Cevio, 26 giugno 2013

Piano regolatore dei Comuni di Cevio e Maggia – Zona industriale – artigianale e progetto arginatura concernenti il comparto di Riveo - Visletto – Norme di attuazione. Mese di maggio 2013. **Osservazioni.**

Ufficio patriziale di Cevio e Linescio
Il Presidente Il Segretario

Schema

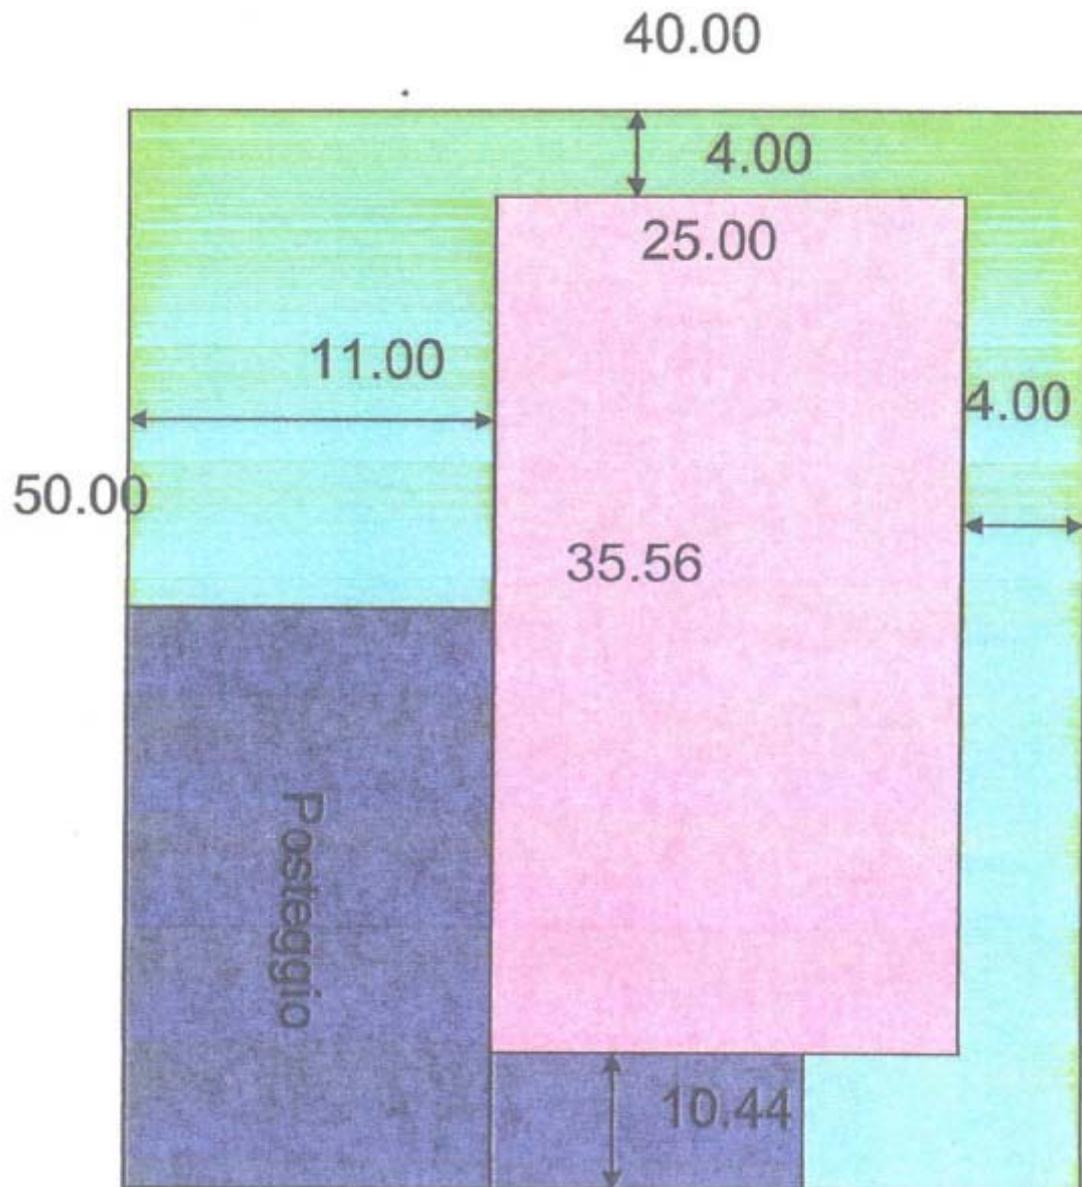
Le implicazioni derivanti da queste limitazioni sono molteplici. Le tabelle seguenti danno l'idea di cosa si possa effettivamente realizzare su un terreno di 2'000 mq con tutte le implicazioni derivanti da queste limitazioni.

Da rilevare che per realizzare una superficie di 889 mq si deve costruire uno stabile di 35.56 m x 25.00 x 9 m di altezza (tetto piano) che lascerebbe 10.44 metri di distanza dal confine in testa al fabbricato e 4 metri dall'altro lato. Un edificio con tetto piano di 8 metri occuperebbe 1000 mq di superficie diminuendo ulteriormente l'area a disposizione. Mentre per la realizzazione dei posteggi per auto si avrebbe assolutamente bisogno di almeno 11 m di profondità in base alle norme VSS come mostra lo schema sulla pagina 8.1.
